第5回 原子炉压力容器に対する供用期間中の破壊靱性の確認方法等の
技術評価に関する検討チーム 資料5-2 (抜粋)

4. 1. 7 PTS 状態遷移曲線の設定 (運転条件)

図 4. 2. 2-1 様々な寸法の非照射材試験片で取得した破壊靱性データ⁵⁰

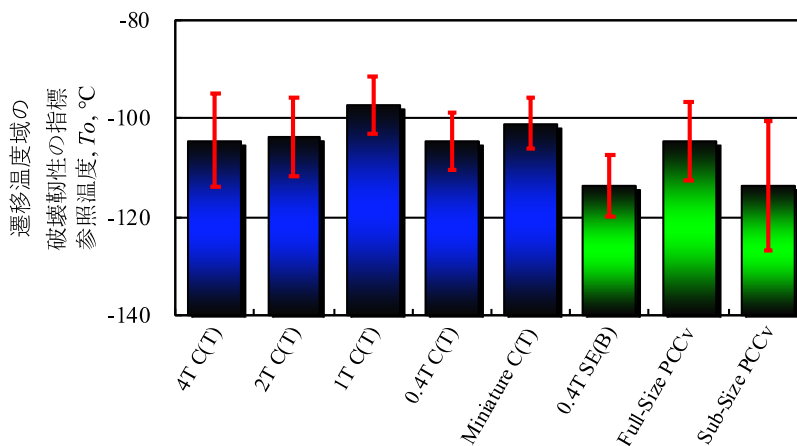
従来から標準的にマスターカーブ法が適用されてきた C(T)から得られる T_0 と参照温度試験方法に追加されたミニチュアコンパクト試験片（以下「Mini-C(T)」という。）から得られる T_0 は同等であるかという点について、日本電気協会は、様々な寸法の非照射材試験片による破壊靱性データから、ほぼ同等の T_0 が得られているとしている（図 4. 2. 2-1 参照）。

これに関し、日本電気協会は、各試験片で得られた 1T-C(T) 相当の破壊靱性 K_{Ic} が $K_{Ic(\text{med})}$ であるとみなし、 T_0 の暫定値 T_{0q} を求め、Mini-C(T) で求めた T_0 と他の大きさの C(T) から求めた T_0 を、有意水準 0.05 で有意差があるか、2 標本のコルモゴロフ

図 4.2.2-2 T_{0Q} と累積分布関数の関係⁵³

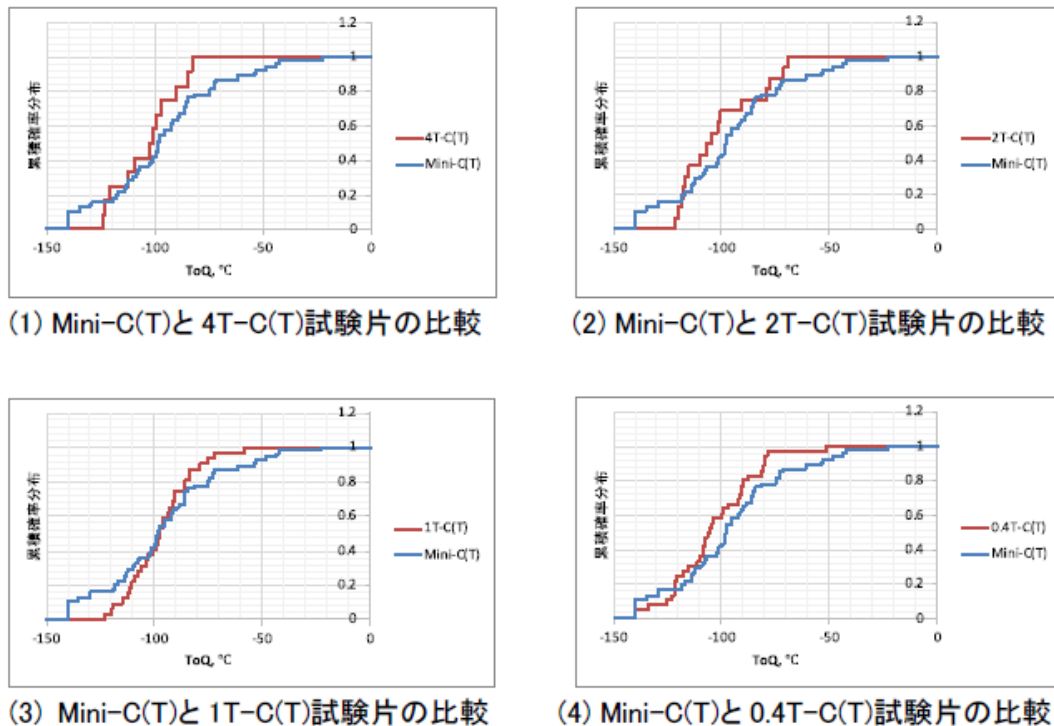
-スミルノフ検定 (K-S 検定)を行い、データには有意な差はないことを確認したとしている⁵¹。K-S 検定⁵²の結果は、データには有意な差はないという仮説が棄却できないということであり、両者が同一であるというものではない。

図 4.2.2-3 Mini-C(T)試験片を用いた破壊靱性評価ラウンドロビン試験結果⁵⁶

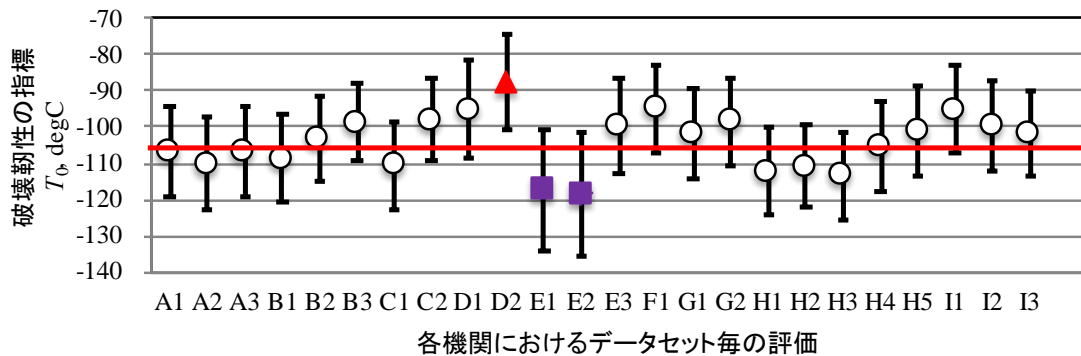
図 4.2.2-3 の試験は、試験片の加工を 1 つの機関が行い、これを各機関で評価したものである⁵⁸。したがって、試験を実施する者の技量によるばらつきや試験装置によるばらつきは含まれているが、試験体の加工を複数の機関が行った場合のばらつきは含んでいない。

これに関し、日本電気協会は、試験体の加工を複数の機関が行った場合、使用する加工機や加工者の技量などによって（1）微小な寸法の差、（2）加工面の仕上げ状態の差、が生じ、亀裂先端における応力拡大係数に差が生ずる可能性があるため、寸法公差および表面仕上げを要求することにより、品質を保つとしている。

図 4.2.2-4 寸法の異なる C(T) 試験片における J 積分値と Q パラメータの関係

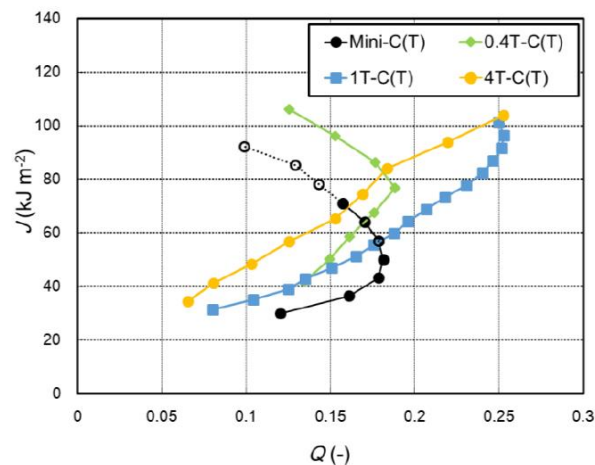
なお、JAEAにおけるMini-C(T)に対するFEM解析の結果⁵⁹では、有限要素解析で得られるJ積分値と弾塑性の破壊力学パラメータであるQパラメータの関係を評価しており、試験片の寸法が小さいほど、低いJ積分値でQパラメータの値が減少に転じ、拘束が低下することが示されているが、 $K_{Jc(limit)}$ に相当するJ積分の値が80 kJ/m²以下の範囲(図2-4中の白抜きは $K_{Jc(limit)}$ を超えたデータ)においては、Mini-C(T)のQパラメータの値は0.4T-C(T)から4T-C(T)試験片と同等であることが示されている。このことから K_{Jc} の許容最大値 $K_{Jc(limit)}$ 以下で破壊が発生する場合には予亀裂前縁は強く拘束された状態が維持されることが確認されている。

図 4. 2. 12-1 位置母数(固定：最小破壊靱性)の根拠⁹⁶

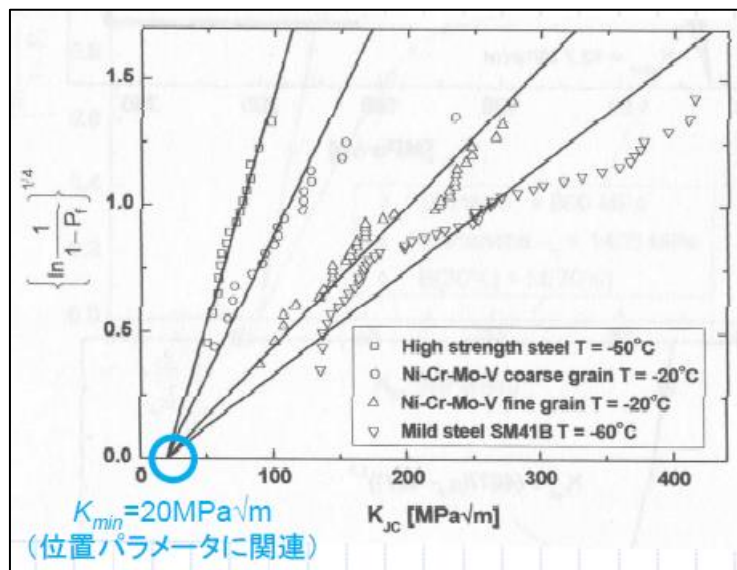
電気協会はワイブル分布の位置母数 K_{min} の値について、「実験事実の積み上げに基づき決定」として図 4. 2. 12-1 を根拠としている。

図 4. 2. 12-2 先端が鈍った亀裂前方の応力場における応力分布

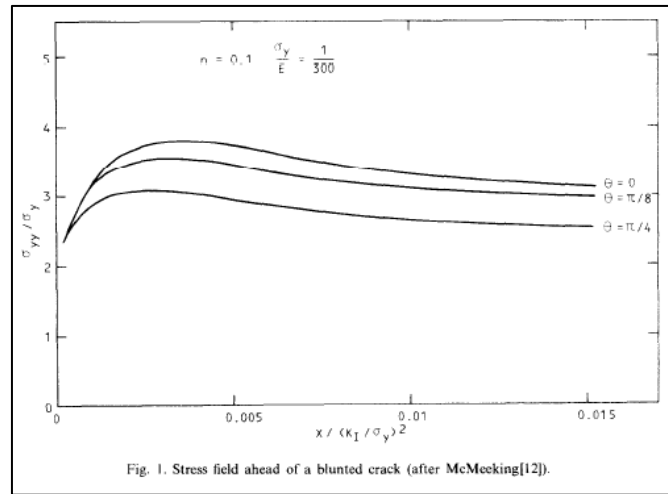
日本電気協会は、ワイブル分布の形状母数 b の値について、「最弱リンクモデルと HRR 特異場⁹⁷の理論により理論的に決定」⁹⁸としている。ASTM E1921 に出典として記載している文献⁹⁹では、破壊プロセスに影響する範囲が距離の 2 乗に比例すること及び図 2-16 に示す先端が鈍った亀裂前方の応力場における応力分布がほぼ一定であり距離と応力拡大係数 K_I の 2 乗が比例関係にあることから、 K_I の 4 乗に比例するとしている。同図では横軸の値が 0.002~0.003 辺りに最大値があり、その後徐々に低下しているので、厳密には一定でないが簡略化のために工学的判断を行ったもの

図 4. 2. 12-3 鍛鋼品の照射後破壊靱性データのワイブルプロット (材料毎)¹⁰⁰

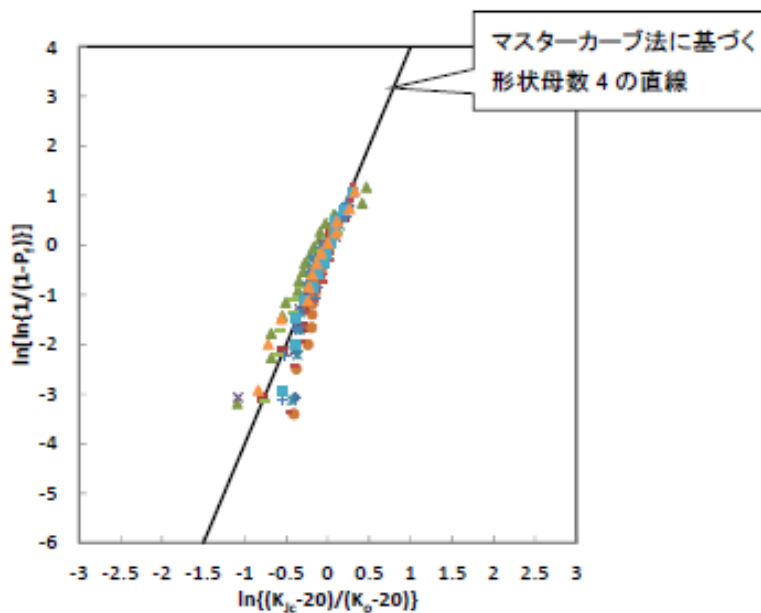
また、国内 PWR プラント監視試験で取得した照射後の破壊靱性データを用いてワイブルプロットした結果を図 2-17 及び図 2-18 に示す。鍛鋼品の材料毎のプロットは、直線ではないものの、概ね形状母数 4 の直線に乗っている。また、全材料のプロットも同様に概ね形状母数 4 の直線に乗っている。なお、圧延材と溶接金属については、データが提示されなかった。
